Mission régionale d'autorité environnementale
PROVENCE ALPES CÔTE D'AZUR

Avis délibéré
de la Mission régionale d'autorité environnementale
Provence-Alpes-Côte d'Azur

sur le projet de création d'une centrale photovoltaïque, à
Montfuron (04)

N° MRAe
2022APPACA71/3273

Figure 2: Plan de masse du projet - Source : étude d'impact

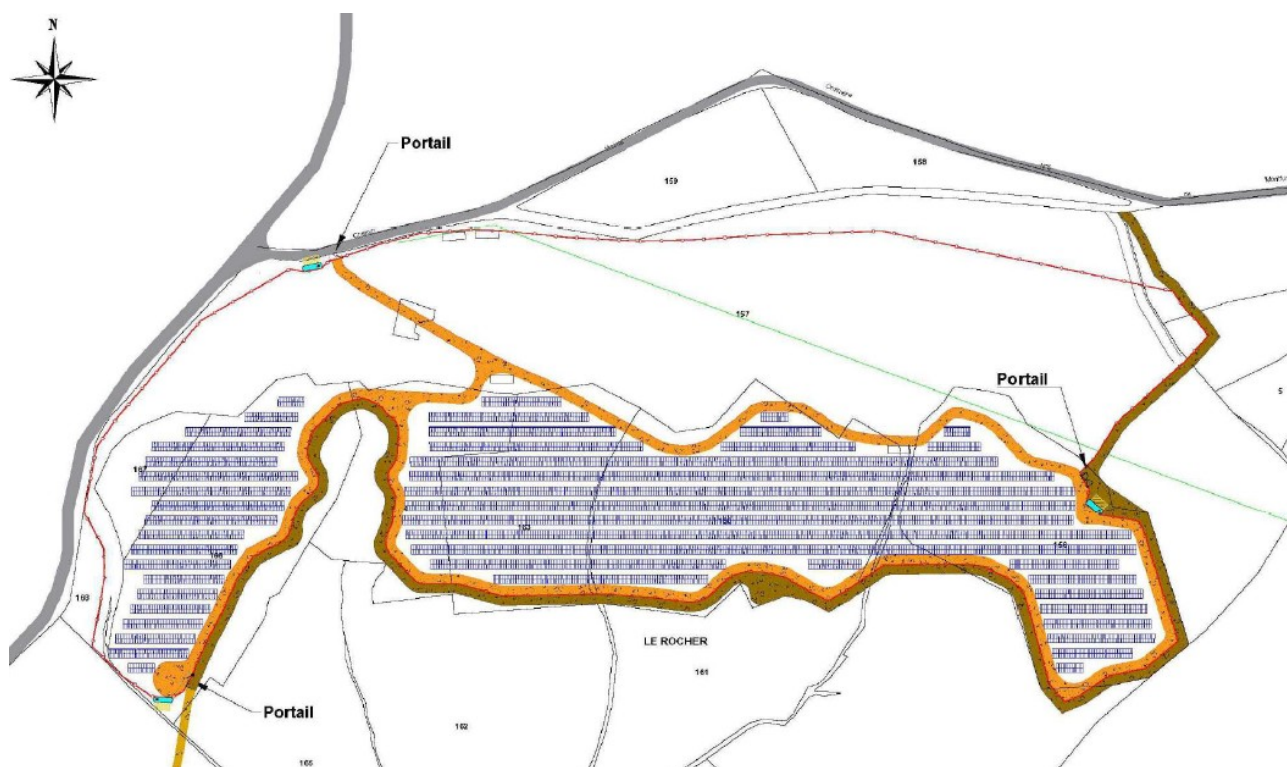
La centrale sera constituée de 330 tables photovoltaïques, d'une surface totale de 2,2 ha, disposées sur des châssis métalliques d'une hauteur maximum de 2,3 m avec une distance de passage prévue entre les structures de 3 m (fig.2).

Si le dossier fait état du phasage des travaux d'installation et du démantèlement avec remise en état du site en fin d'exploitation afin que celui-ci puisse retrouver sa vocation agricole de culture ou de pâture, il manque des informations utiles à l'appréciation des incidences du projet :

- nombre de véhicules/jour attendus tant pendant la phase chantier que pendant la phase démantèlement (semi-remorques, et engins de chantier, tels que grue, trancheuse, foreuse, pelle mécanique, toupie béton) ;
- modalités du retour à la topographie initiale, apport de terre végétale si cela est requis, revégétalisation du site.

La MRAe recommande de compléter la présentation technique du projet en précisant les quantités de terres et de matériaux à déplacer ou à mettre en œuvre et le nombre de véhicules/jour attendus pour sa réalisation, ainsi que les modalités de restauration du site après démantèlement des installations en fin de vie.

Figure 3: Synthèse des enjeux écologiques - Source : étude d'impact

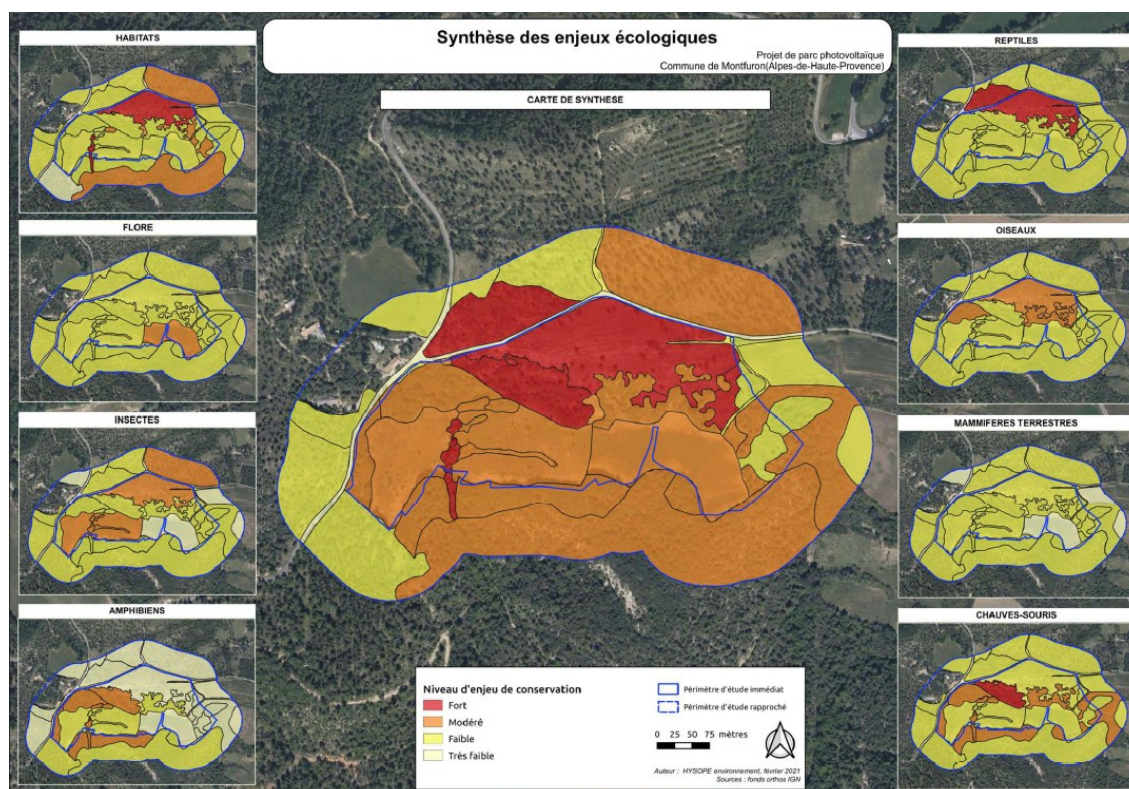
Aucune dérogation aux OLD n'ayant été obtenue à ce stade, tant sur les zones humides que dans l'emprise clôturée du projet, la MRAe considère que les impacts bruts sur ces secteurs actuellement soumis à cette obligation sont sous-estimés.

L'étude d'impact comporte ensuite une série de mesures dont l'objectif affiché est essentiellement d'éviter les zones à enjeu. Si c'est effectivement le cas pour la forêt et la zone humide, au détriment de la zone agricole, la MRAe constate sur la carte (fig.3) superposant la synthèse des enjeux écologiques et les emprises du projet que ce dernier recouvre en majorité des espaces à enjeux de conservation globaux modérés et forts.

La MRAe recommande de reprendre l'évaluation qualitative et quantitative des impacts bruts du projet à la lumière de l'état initial complété, une fois l'emprise définitive des OLD connue, et de reprendre la démarche ERC pour objectiver la pertinence des mesures et être en mesure d'apporter une conclusion étayée en termes d'impacts résiduels y compris sur les populations d'espèces protégées.
